Onderwerp: bezwaarschrift Dok Zuid - OMV_2024114533

Gents MilieuFront heeft bedenkingen bij de uitwerking van de Campus Dok-Zuid van Arteveldehogeschool. Met name het plan om een enorm aantal ondergrondse parkeerplaatsen in te richten druist in tegen de principes van de school zelf en tegen de eigen parkeerbehoeftestudie, tegen de beleidsdoelstellingen van verschillende overheden, tegen het geldende RUP en tegen de stedelijke parkeerrichtlijnen.

3 Auto-infrastructuur is het probleem, niet de oplossing

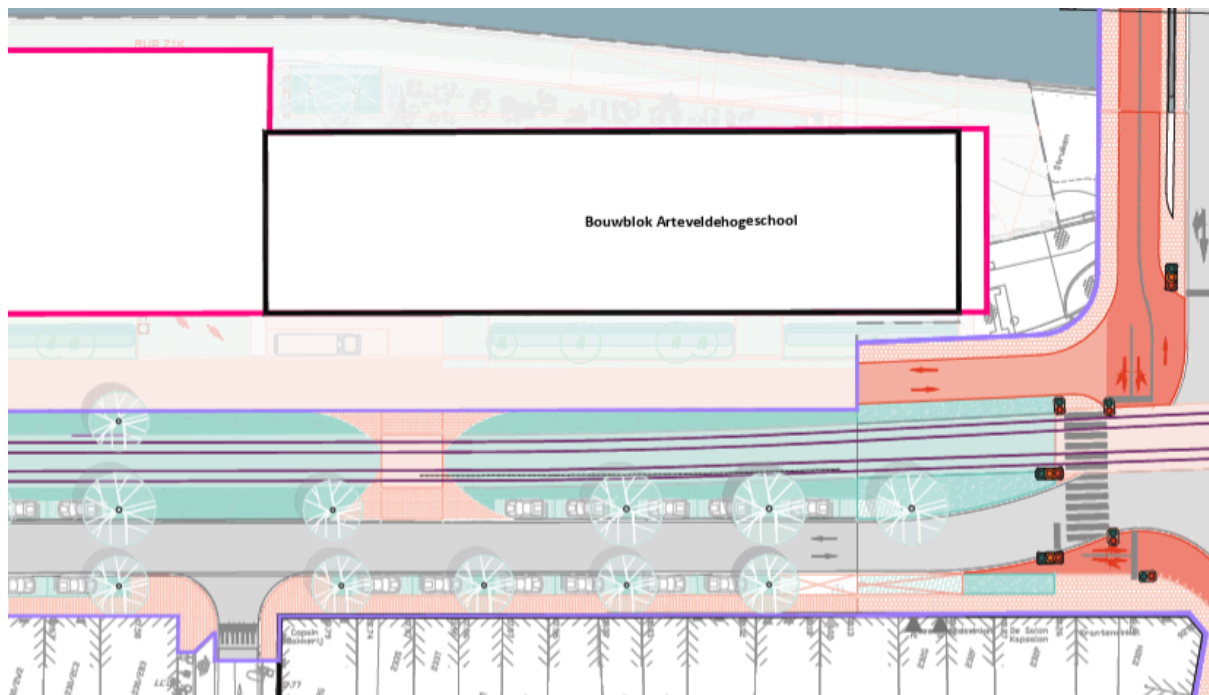
Ten derde: er zijn betere manieren om parkeerdruk in de buurt te voorkomen dan door ongebreideld meer parkeerplaatsen te voorzien. 'Build it and they'll come': de eerste mobiliteitswet herinnert er ons aan dat meer infrastructuur op termijn het probleem enkel verergert. Een voorbeeld van een betere oplossing: Stad Gent kan een groter aantal parkeerplaatsen voorbehouden voor bewoners.
